Baumaßnahmen: Grundinstandsetzung von Straßen

Teilbaumaßnahme: Nobistor

Schlussverschickung

Abwägung der zur 1. Verschickung der verkehrstechnischen Planung vom 18.11.2020 eingegangenen Stellungnahmen

Planausschnitt Kehre Nobistor und Anschluss Freianlagen

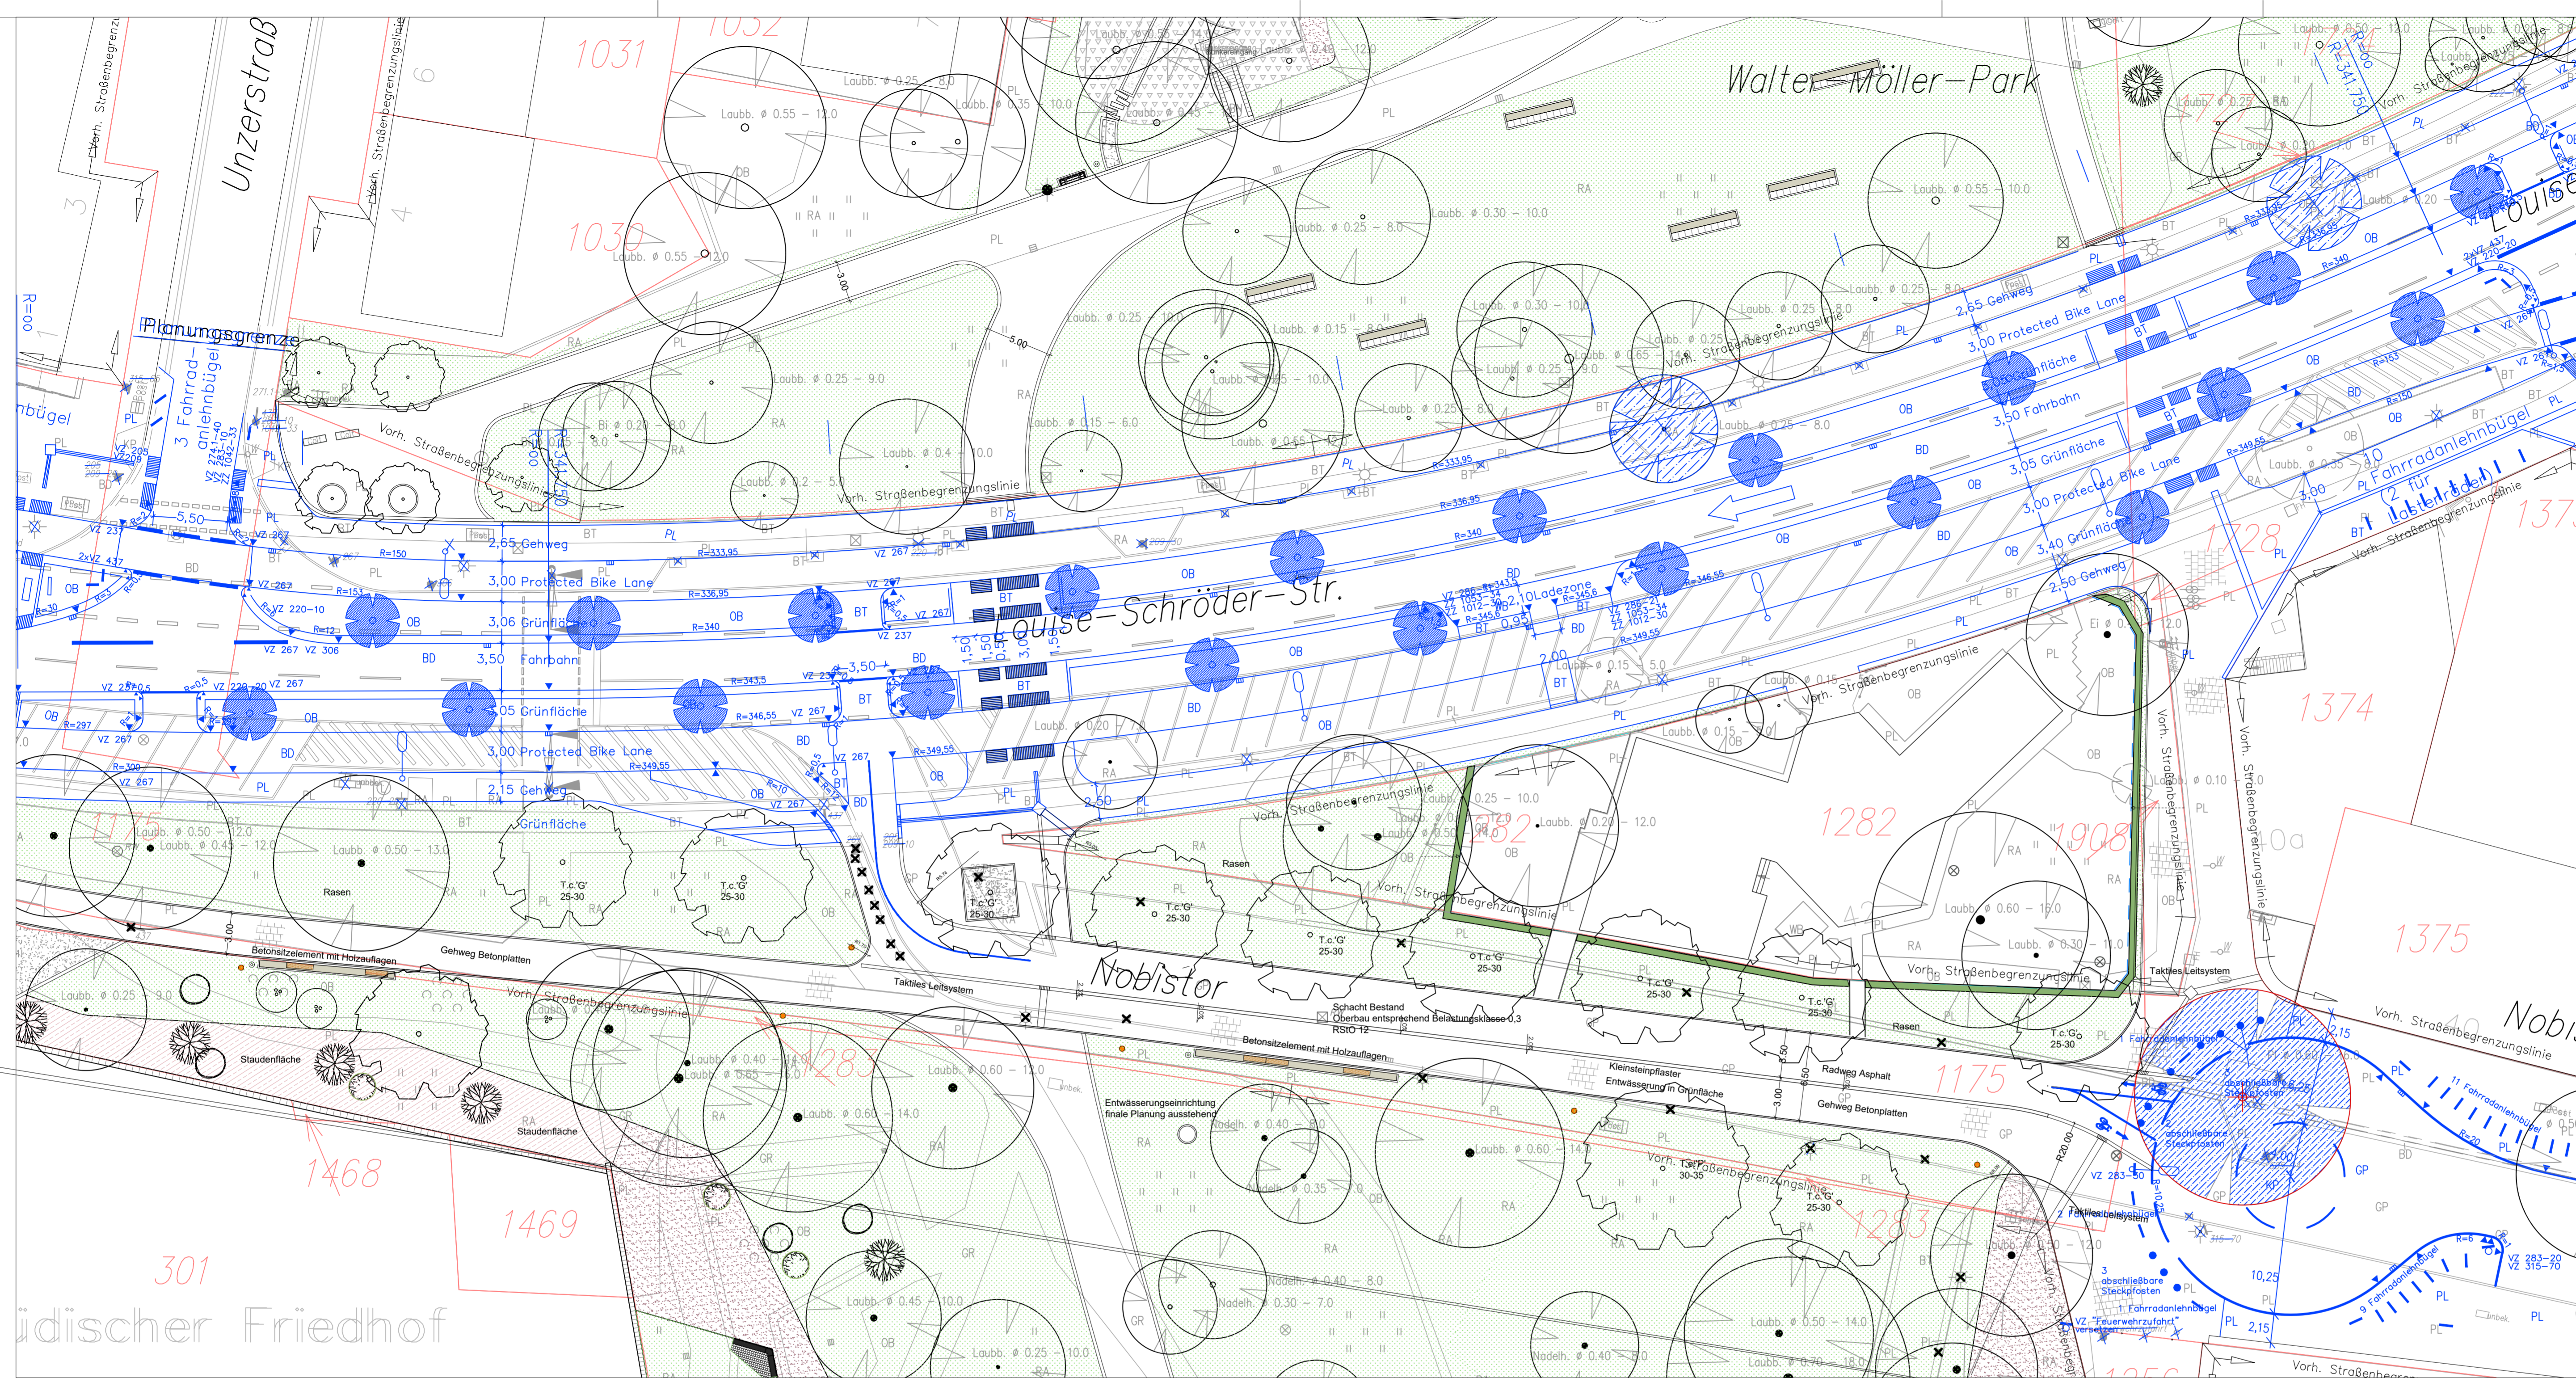
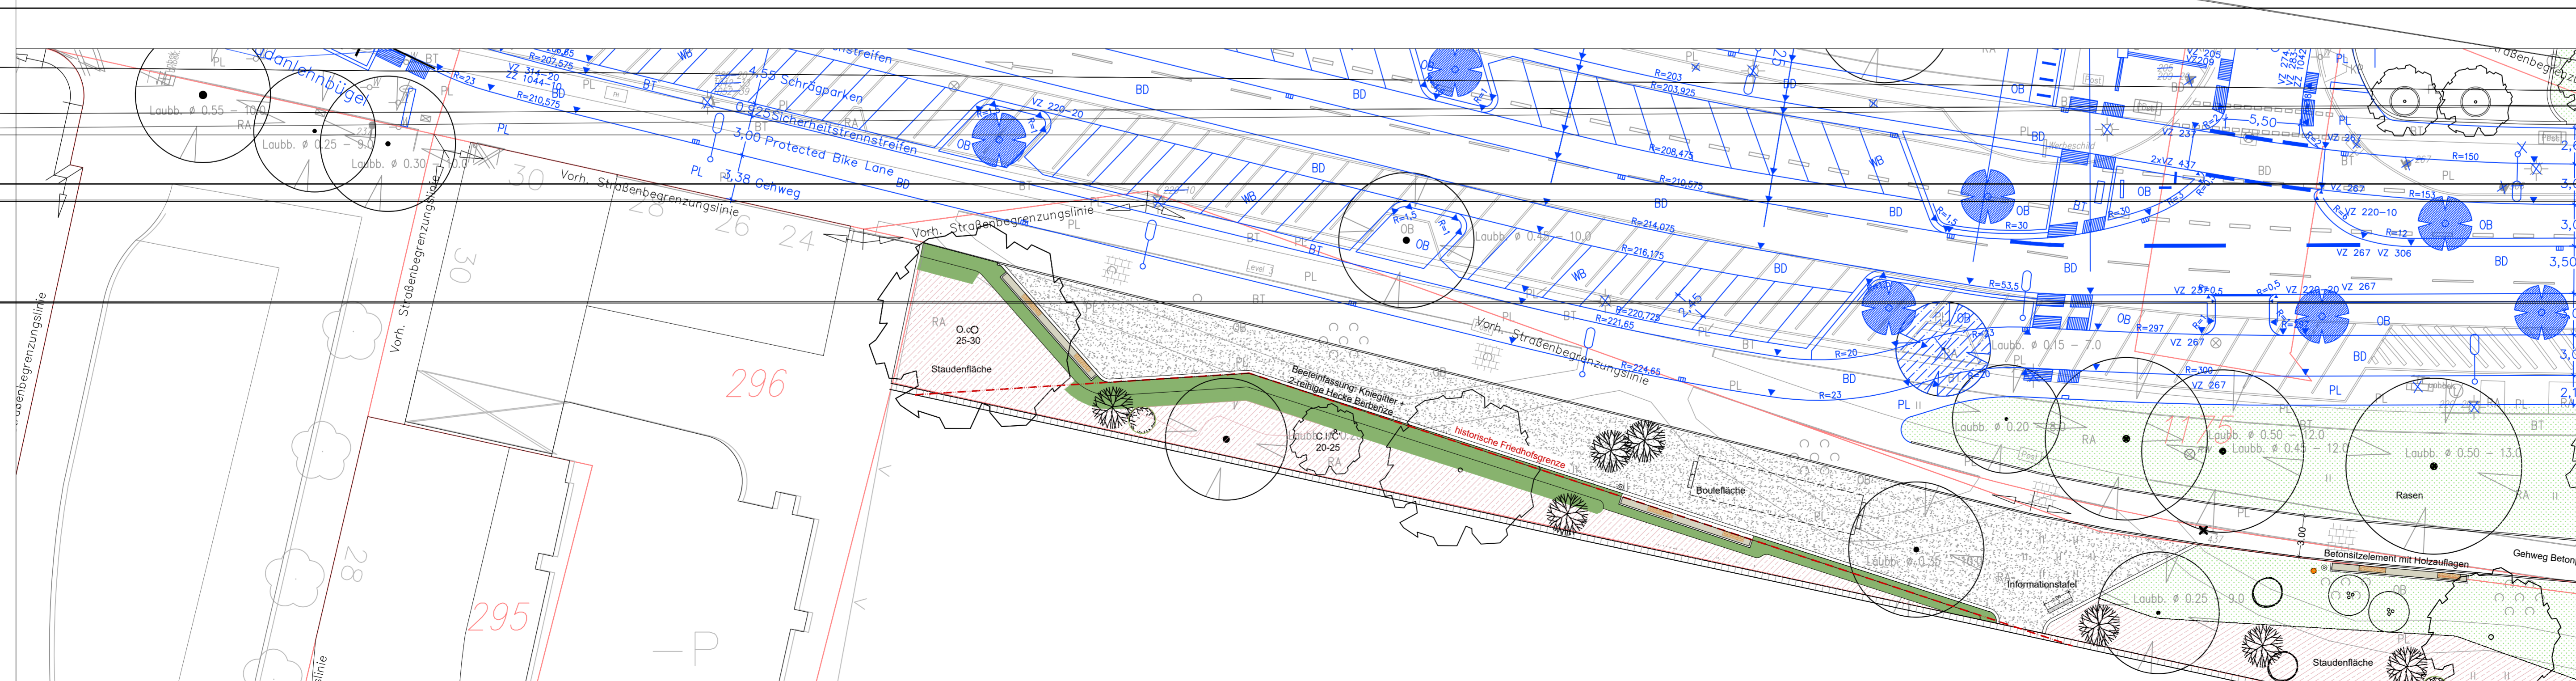
eingegangene Stellungnahme:	Antwort A/MR:
	<p>Fahrradbügel: Wäre auch mind. 1-2 Lastenrad-Stellplätze denkbar?</p> <p>Barrierefreiheit:</p> <ul style="list-style-type: none"> • Werden die Wege mit taktilen Elementen ausgestattet (Straßenenden und beim Wendehammer) oder ist das hier nicht nötig? <p>Bei solchen Verschickungen gibt es bisher keinen expliziten Punkt „Beitrag zum Hamburger Klimaplan“. Könnte man das andeuten? Die Instandsetzungsmaßnahmen trägt ja zu den Transformationspfaden Mobilitätswende und Klimaanpassung bei (fuß- und fahrradfreundlicher Stadtumbau, Verkehrsberuhigung, grüne Wege, Kühleffekte durch mehr Straßenbäume usw.).</p>	<p>der Anschlussmaßnahme Louise-Schröder-Straße geprüft. In der Planung wurde ein Fahrradbügel für Lastenräder ergänzt.</p> <p>Als Trennstreifen zwischen dem 2-Richtungsradweg und dem Fußweg ist Kleinsteinpflaster als taktiles Leitsystem vorgesehen. Darüber hinaus werden an sich kreuzenden Nutzungen und Überquerungen Bodenindikatoren (Abzweigungsfelder/ Leitstreifen/ Auffindestreifen) vorgesehen.</p> <p>Dies wird bei der Schlussverschickung berücksichtigt.</p>

22. BSW / LP vom 17.12.2020	Grundsätzlich wird die Schliessung der Strasse Nobistor begrüßt. Das gibt die Chance den Walter –Möller-Park mit dem Grünraum des Jüdischen Friedhofs und dem der Hauptkirche St.Trinitatis zu verbinden. Da aber leider der Planausschnitt für die Baumassnahme sehr klein gewählt wurde, lässt sich nicht erkennen inwieweit auf die existierenden Wegebeziehungen eingegangen wurde. Auch die fussläufige Wegebeziehung zu der neugeplanten Kita in unmittelbarer Nachbarschaft ist so nicht erkennbar. Zudem wird angezweifelt, dass der Wendehammer und damit die Fällung des recht großen Laubbaumes wirklich notwendig ist. Die Anlieferung des Pennymarktes erfolgt von der Königstrasse und dann auf dem privaten Gelände	<p>Die hier vorgestellte Planung beinhaltet die Umgestaltung der heutigen Straße Nobistor. Der Walter-Möller-Park wird derzeit ebenfalls vom Büro Arbos überplant. Die Wegebeziehungen in der Planung der Straße Nobistor sind auf die Neuplanung des Grünzugs Neu-Altona/ Walter-Möller-Park ausgerichtet. In diesem Zusammenhang wurden auch Wegebeziehungen zu der neuen Kita berücksichtigt.</p> <p>Die Anlieferung des Penny Marktes erfolgt über die Straße Nobistor. Dies wurde im Rahmen von Ortsbe-</p>

eingegangene Stellungnahme:	Antwort A/MR:
	nicht aber über den Strassenzug Nobistor. Somit wäre aus unserer Sicht eine flächensparsamere Version des Sackgassenendes wünschenswert.	sichtigungen als auch durch persönliche Abstimmungsgespräche mit der Rewe-Group bestätigt. Die Wendeanlage ist zudem nicht nur für das Wenden von Sattelzügen notwendig, sondern auch, damit die Müllfahrzeuge der Hamburger Stadtreinigung dort wenden können. Eine flächensparsamere Gestaltung ist geprüft worden und nicht umsetzbar.

eingegangene Stellungnahme:	Antwort A/MR:
	<p>Dieser Vorgang wird bereits bei uns unter der Nr. 2205:002 bearbeitet. Über welchen Vorgang soll dieser Lichtpunkt abgewickelt werden ?</p> <p>2.) Im den Vorplatzbereich des jüdischen Friedhofes beschreiben Sie nur als Aufweitung des Einmündungsbereichs des neu geplanten Geh- und Radweges. Im Lageplan werden hier von Argus 2 Standorte für Lichtpunkte vorgeschlagen (Mastleuchten als Fortführung aus Dem Weg Nobistor. Lp 07+ Lp 08)</p> <p>Im Bestand sind dort bereits 2 höhere Auslegermasten AM 9,5m mit Ausrichtung zur Louise-Schröder-Str. (Lp 22+Lp 24) können Sie mir bitte weitere Details zu diesem Übergang zur Verfügung stellen, da der Abgleich zur jetzigen Situation in der Louise-Schröder-Str. nur sehr schwer erkennbar ist. Dort wird auf eine Entwurfsplanung verwiesen.</p>	<p>Nach Abstimmung mit HHVA entfallen die beiden Lichtpunkte.</p>
<p>28. BKM / K3225 (Denkmalschutz) vom 19.01.2021</p>	<p>Das Denkmalschutzamt stimmt der vorgelegten Planung zu. Denkmalrechtliche Belange sind nicht betroffen, da das Bauvorhaben außerhalb des unter Denkmalschutz stehenden Bereichs realisiert werden soll. Auch der Umgebungsschutz der Objekte steht dem Vorhaben nicht entgegen.</p> <p>Vorsorglich sei allerdings darauf hingewiesen, dass im Zuge der Neugestaltung des Grünzugs Altona auch die schmale Grünfläche nördlich des Jüdischen Friedhofs Königstraße umgestaltet wird. Die Planung ist in den Unterlagen ebenfalls dargestellt. Geplant ist eine große Informationstafel, die direkt am nördlichen Zaun des Friedhofs aufgestellt werden soll. Dadurch wird der Blick in den bedeutenden Friedhof zu stark verstellt, daher muss die Tafel an einer anderen Stelle installiert werden. Dazu ist eine weitere Abstimmung mit dem Denkmalschutzamt notwendig. Ich möchte Sie bitten, das zuständige Planungsbüro darüber zu informieren.</p>	<p>Wurde zur Kenntnis genommen.</p> <p>Gem. Absprache mit BKM / K3225 wird die Größe der Informationstafel auf 2 m reduziert und an einer anderen Stelle installiert. Sie wird seitlich entlang der Pflanzfläche positioniert. Das Herantreten an die Friedhofsmauer und der Blick in den Friedhof sind gewährleistet.</p>
